Vår ref.
23/50872-31

Vår dato:
24.03.2026

Ørsta kommune - Nabovarsler - Torvmyrane 40 - Gbnr 56/13 - Tilbygg til eksisterende bygning - Foreløpig uttalelse fra Avinor

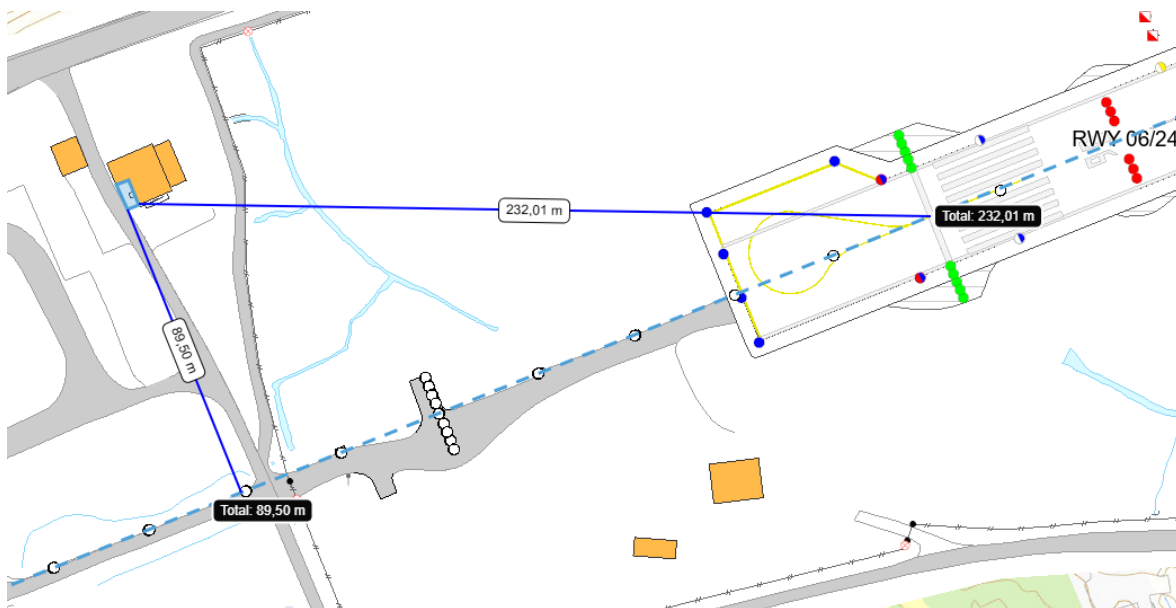
Det aktuelle tilbygget ligger ca. 230 meter vest for landingsterskelen til bane 06 (fra vest) og ca. 90 meter fra rullebanens senterlinje ved Ørsta/Volda lufthamn, jf. figur under.

Informasjon fra Hoydedata.no viser at høyden på eksisterende bygg ligger på kote ca. 80,7 meter over havet (moh), mens terrenghøyden i området er ca. 76,0-76,1 moh. Mottatte tegninger viser at høyden på tilbygget blir lik høyden på eksisterende bygg.

Det aktuelle tilbygget ligger innenfor lufthavnens innflygings- og sideflate, som er høyderestriksjonsflater/hinderflater i restriksjonsplanen for lufthavnen, hjemlet i *EASA-krav CS ADR-DSN.H.425/455 og CS ADR-DSN.J.475, om hinderflater og begrensning av hinder, gjeldende fra 29.03.2022, samt § 3 i vedtatt restriksjonsplan.*

Tilbygget blir ikke høyere enn eksisterende bygg. Tilbygget forventes ikke å påvirke sikkerhet eller regularitet for lufttrafikken ved Ørsta/Volda lufthavn og kan aksepteres.
